Autorité environnementale

Avis délibéré de l'Autorité environnementale sur la création d'une digue à l'ouest du remblai ferroviaire entre Arles et Tarascon, la mise en transparence de ce remblai et divers travaux associés (13)

n°Ae:2015-47

Figure 3 : Schéma de principe de la création de la digue et de la mise en transparence du remblai ferroviaire, avec la répartition des maîtrises d'ouvrage et les pistes d'exploitation prévues. Source : dossier, fasc. I, p.12

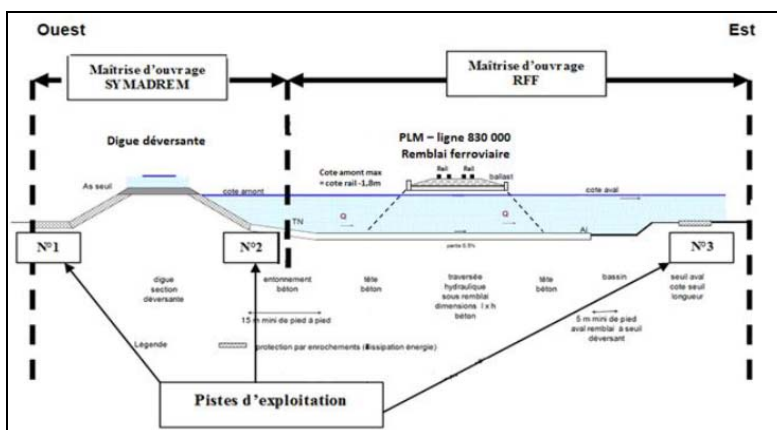
¹⁸ Ces travaux sont décrits dans des fiches techniques reproduites de façon identique à de multiples endroits (fascicules D, I, H). La figure 3, reproduite à divers endroits du dossier (fascicule H, p.96, fascicule I p. 11, fascicule D, n'est pas tout à fait complète, car elle ne figure pas les ouvrages en rive droite du Rhône. La présentation du périmètre du projet (pièce H, p. 95, par exemple) le situe entièrement en rive gauche, sans mentionner les interventions prévues sur la digue d'Aramon, le déversoir de Comps et la digue des Marguilliers.

Figure 5 : profils en travers-type de la digue

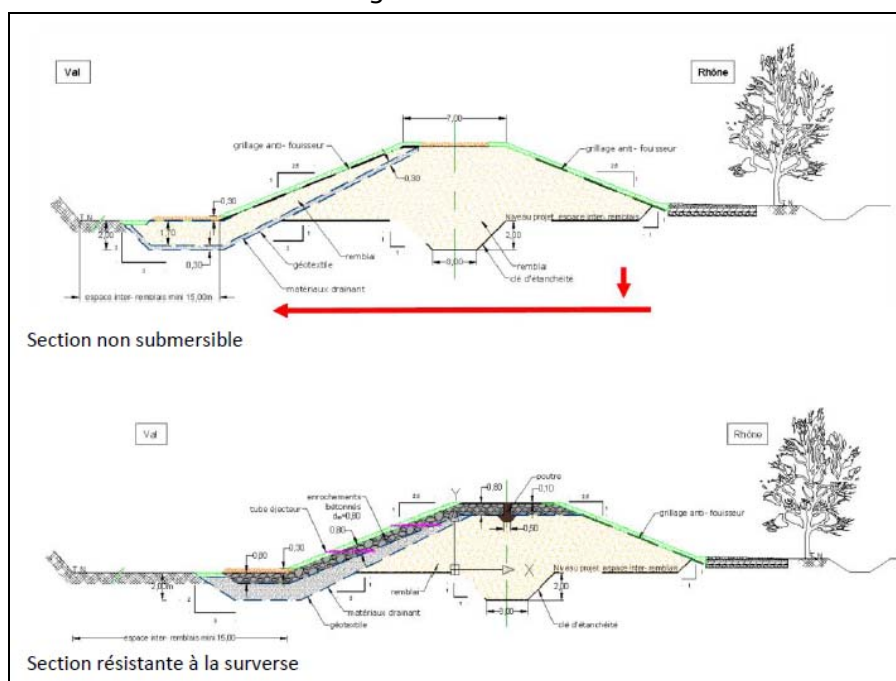
digue, qui est cité dans le dossier²⁵, mais n'y est pas décrit en détail, dans son ampleur, ses essences et sa gestion future et les fonctionnalités qui en sont attendues.

²⁵ Ce corridor boisé, d'une largeur de 10m au-delà du fossé, apparaît sur la coupe type des tronçons homogènes D, E, F et G
